1#-7#平房仓

设计修改补充通知单
DESIGN MODIFICATION SUPPLEMENT NOTIFICATION

| 中国轻工业 南宁设计工程有限公司 China CNDC Engineering Co., Ltd. | | 北部湾（钦州）国际 粮食加工产业园项目 | 修改单号 REF. NO. | L2452SG-X01 | | |

| 图纸名称 DRAWING NAME | 设计补充修改通知单附图 | | | | |

1#~7#新增雨篷平面布置图 1:100

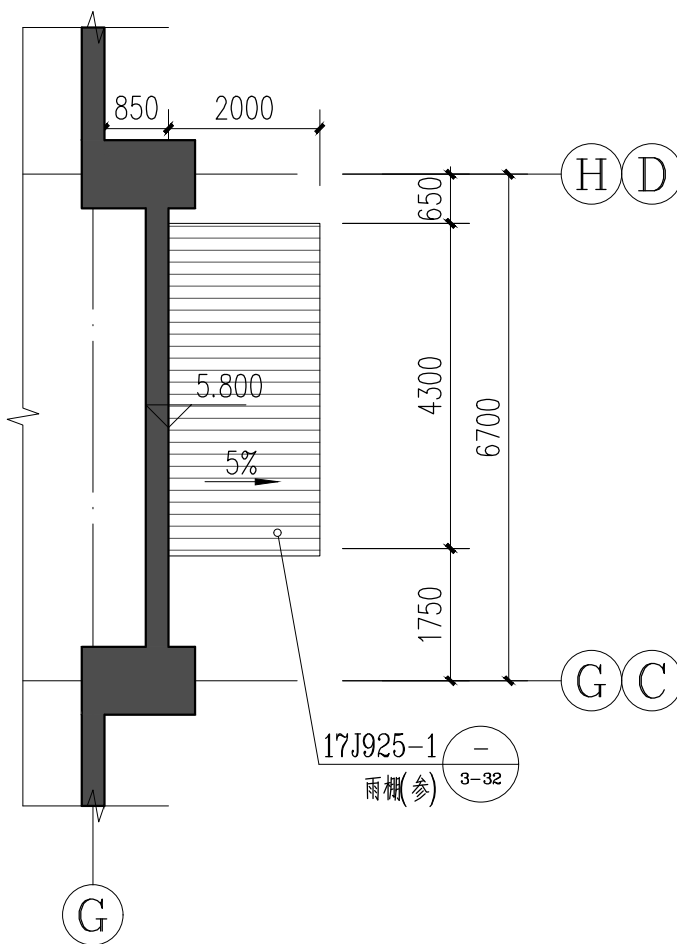
1、根据建设方使用要求，1#-7#平房仓出口处增设钢雨棚，压型钢板面型号同屋面，具体做法如下：

1#~7#新增雨篷平面布置图 1:100

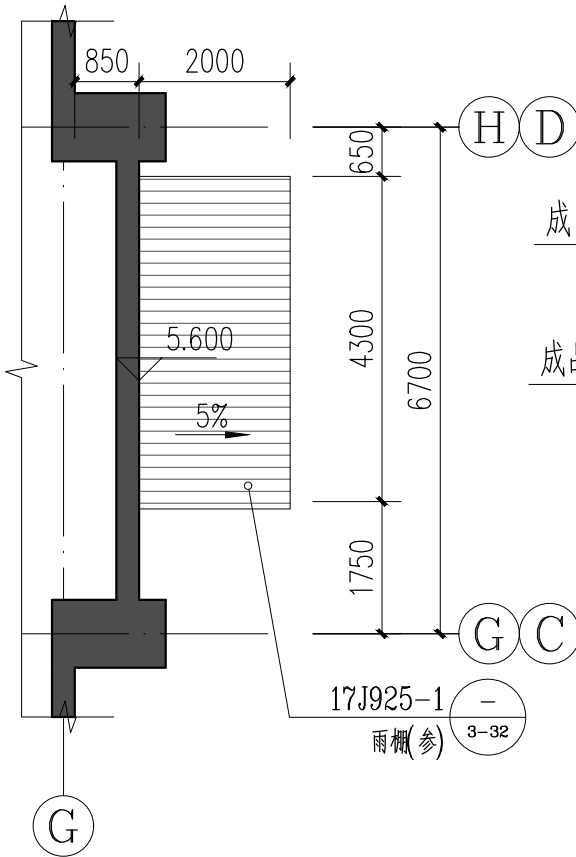
- 1、根据建设方使用要求，1#-7#平房仓出口处增设钢雨棚，压型钢板面型号同屋面。
- 2、5#平房仓门挡M4243修改为成品M4250（配套成品挡粮门、防鼠板），具体做法同1~4#、6~7#平房仓。

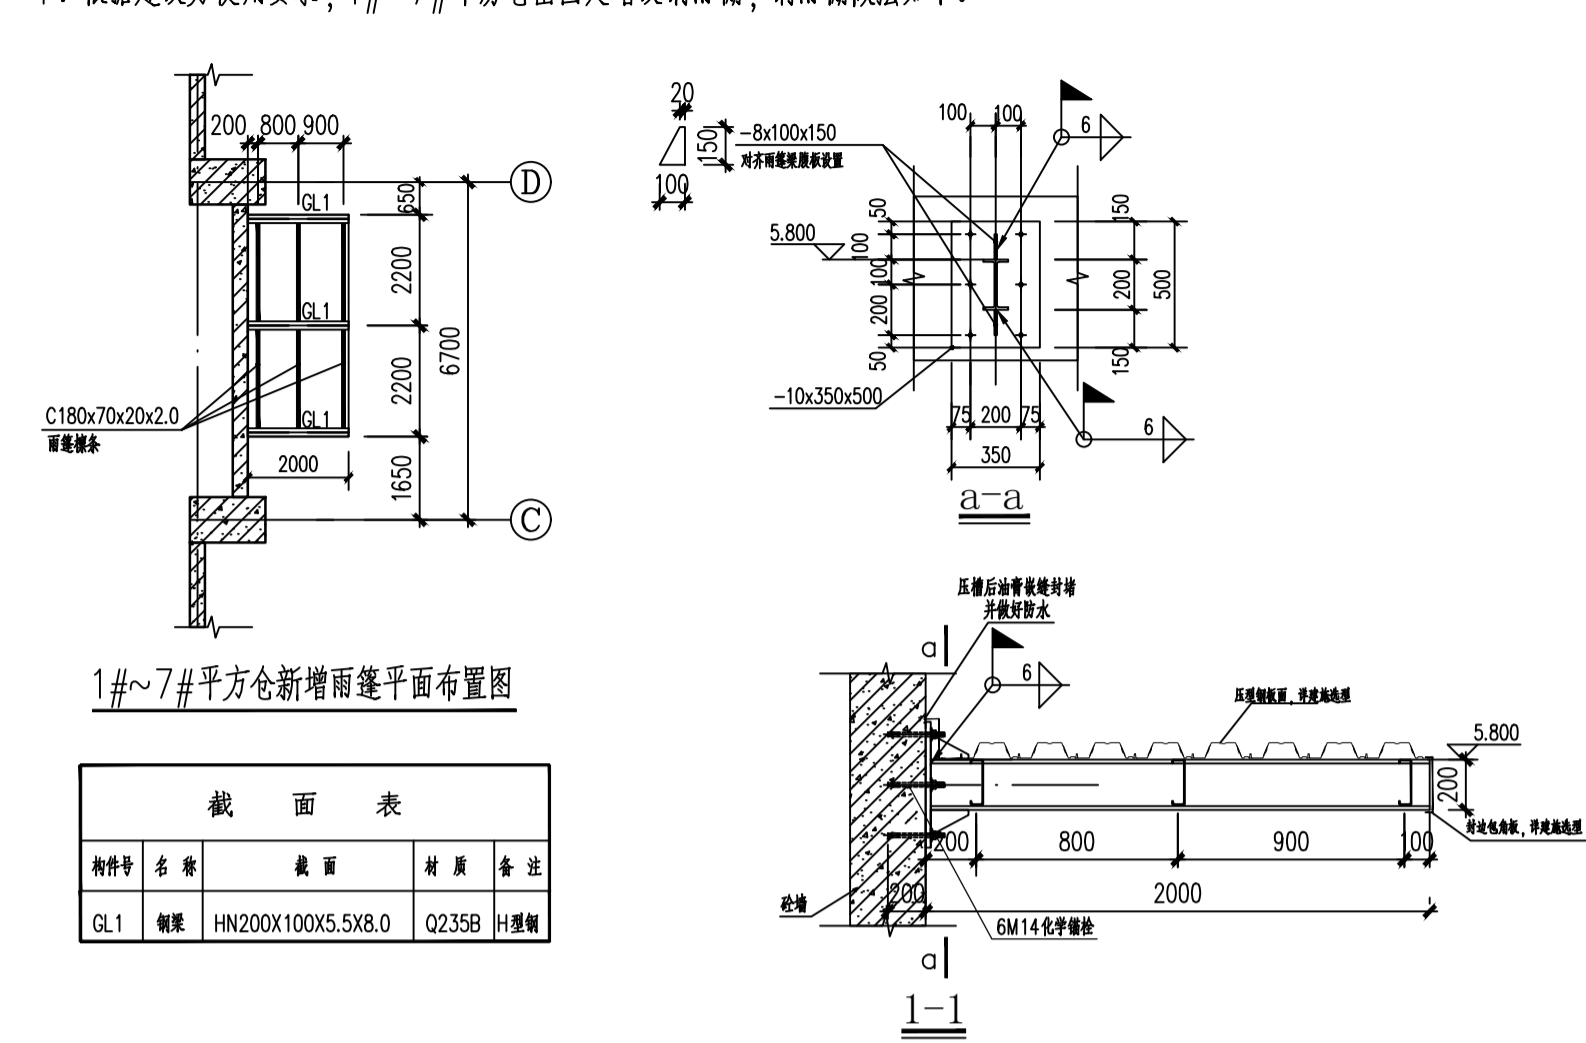
L2452SG-4-06:
根据业主要求,5#平房仓山墙处门洞抬高,具体如下图:

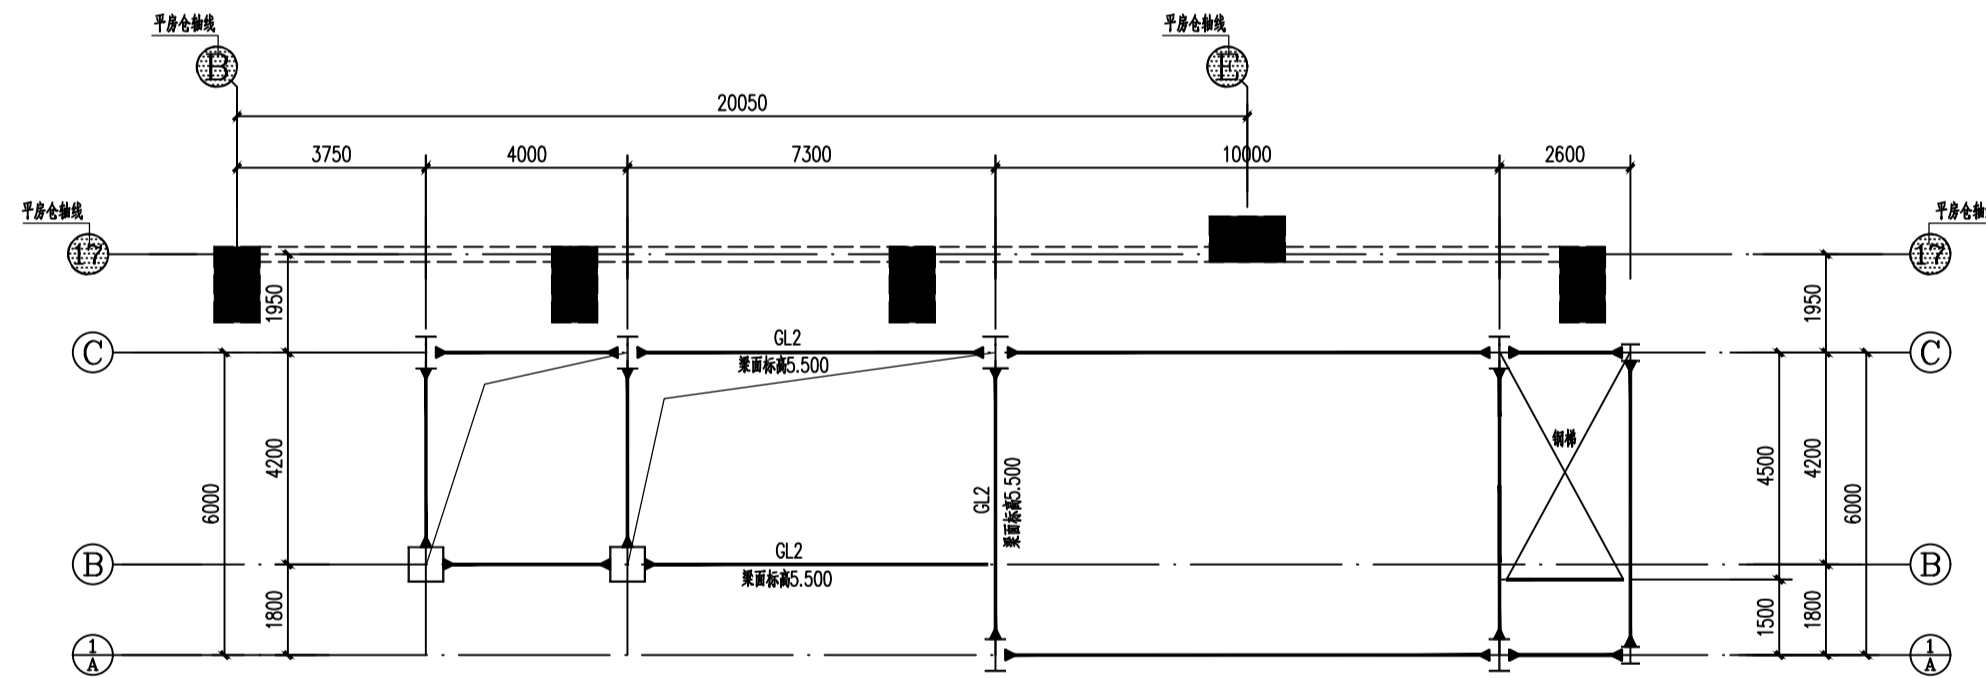
L2452SG-4-06:
1、根据建设方使用要求,1#-7#平房仓出口处增设钢雨棚,钢雨棚做法如下。

钢梁局部标高调整布置图

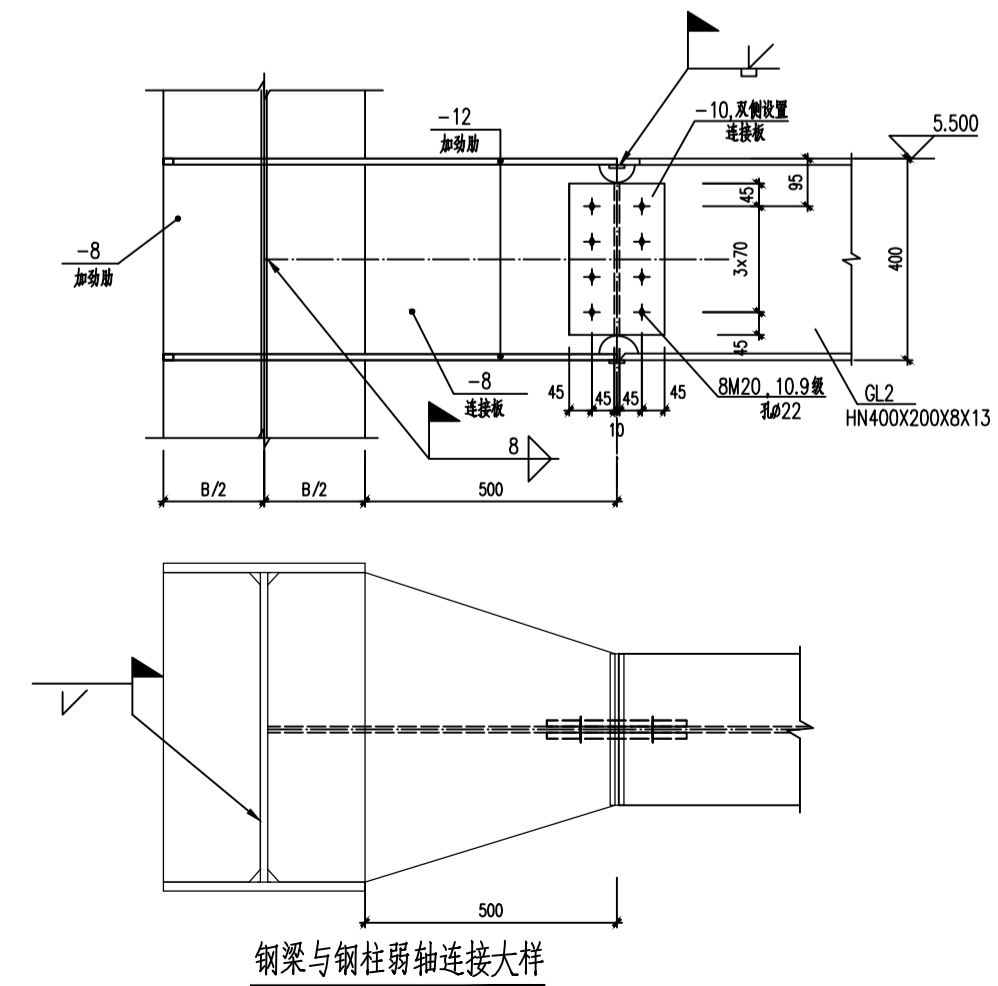
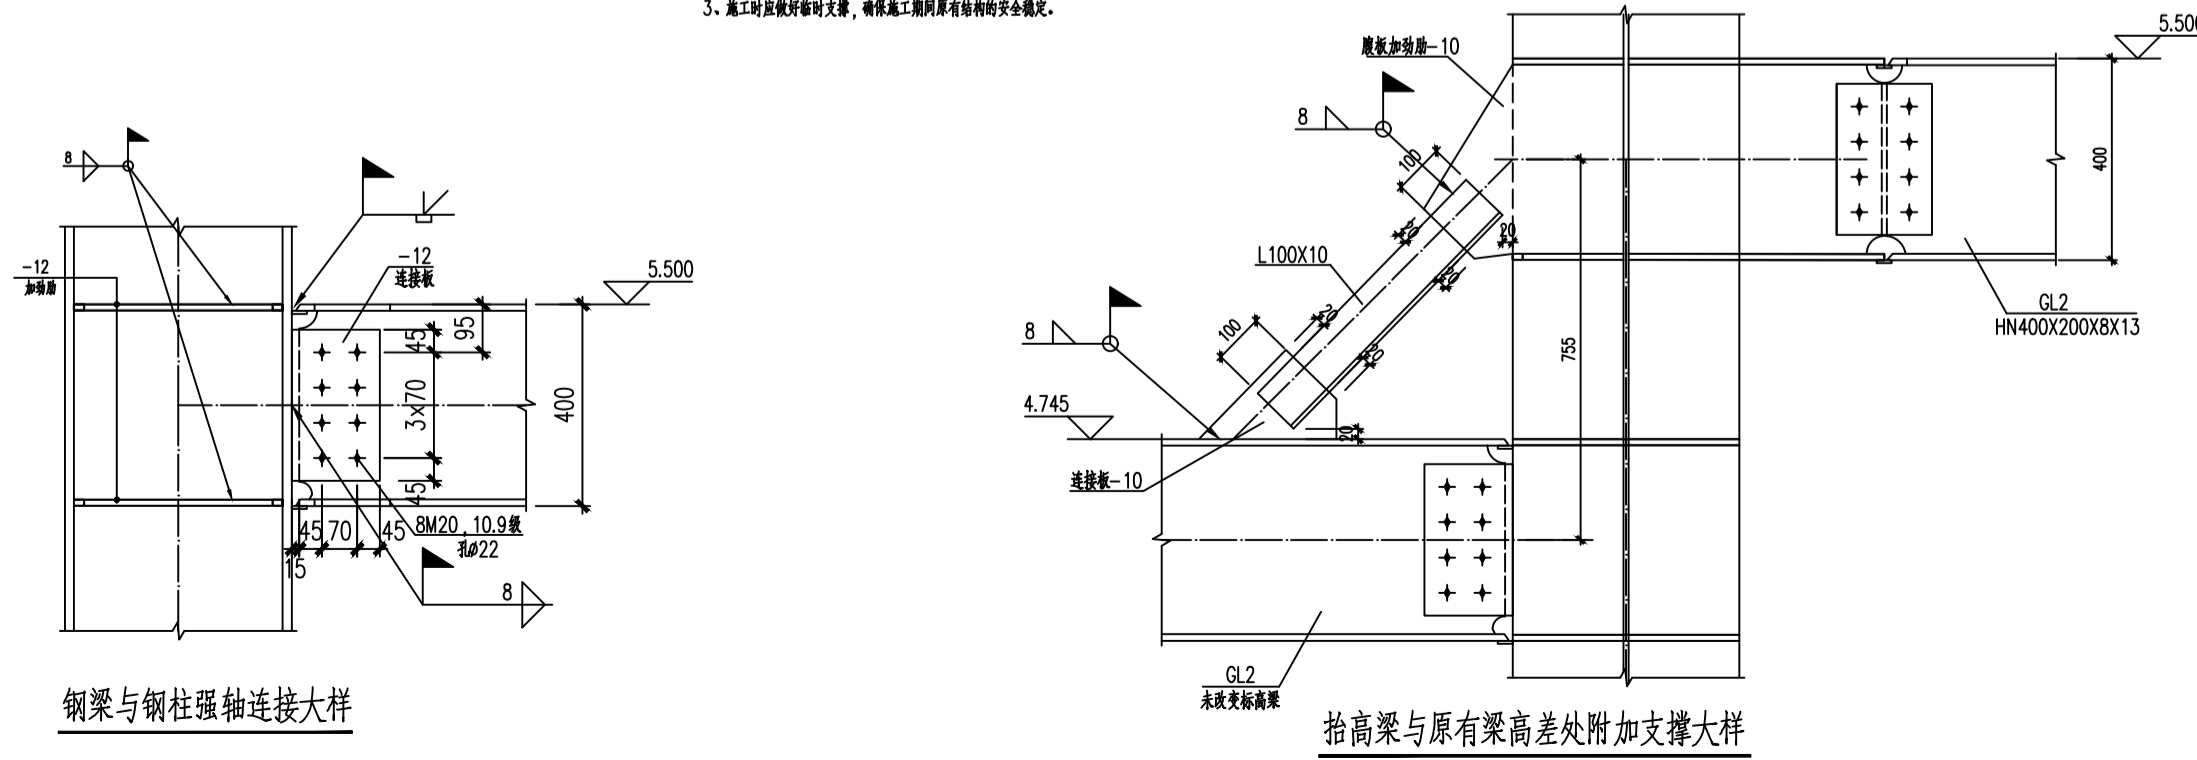
L2452SG-4a-04:
根据业主要求,部分抬高框架梁标高以便满足平房仓山墙门洞进出车辆要求,具体修改如下图:

- 注:1. 本图仅调整所注明钢梁标高,其余未注明按原图
2. 原结构已完工完成,原有钢筋保护层应考虑标高影响,施工时每条与柱连接处至少应设置两层,每次焊接后待温度冷却后方可进行下一段焊接的连接,避免因连接处的高温影响原有柱受力性能。
3. 施工时应做好临时支撑,确保施工期间原有结构的安全稳定。
